NOTA INFORMATIVA IX

Exp. 2023-160-00027

ARRENDAMIENTO DE ESPACIOS EN ESTACIONES DE VIAJEROS DE ADIF Y ADIF-ALTA VELOCIDAD DESTINADOS A LA ACTIVIDAD DE APARCAMIENTOS

En relación con el expediente referenciado, se adjuntan respuestas a las consultas realizadas por las empresas interesadas

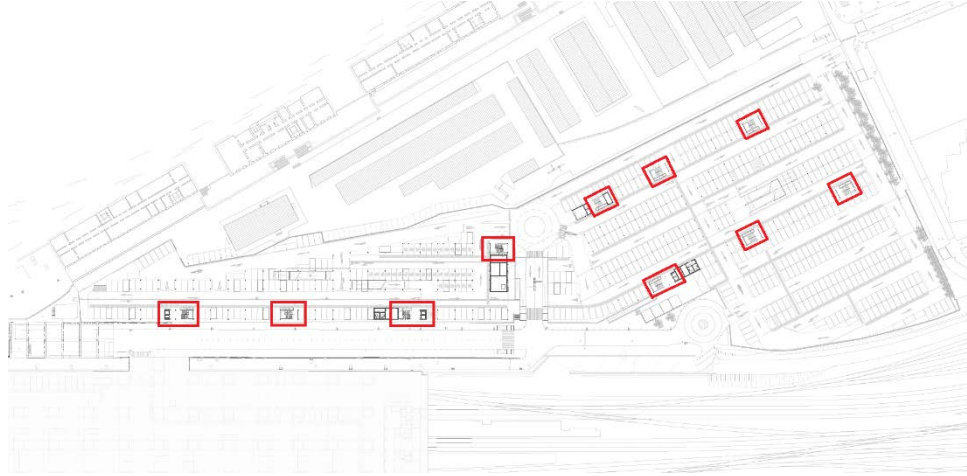
4.- En el inventario de instalaciones y sistemas se indica la existencia de dos ascensores del aparcamiento, pero no se visitaron. Por favor, indicar localización.

- 2.- Según información técnica facilitada por el actual arrendatario, la alimentación de la iluminación es independiente de la de la estación.
- 3.- Para las actuaciones de mantenimiento del pavimento del P2 no existen, en principio, limitaciones. No obstante, en el momento en que el adjudicatario proponga las actuaciones a realizar en el P2, Adif especificará las posibles limitaciones a tener en cuenta.
- 4.- No fue objeto de visita dicho aparcamiento, por encontrarse en obras. Se incluye imagen donde figura la ubicación de los nuevos núcleos de comunicaciones del proyecto de construcción.

Además de estos núcleos de comunicación verticales, existirá una pasarela de conexión entre las dos construcciones en la planta segunda
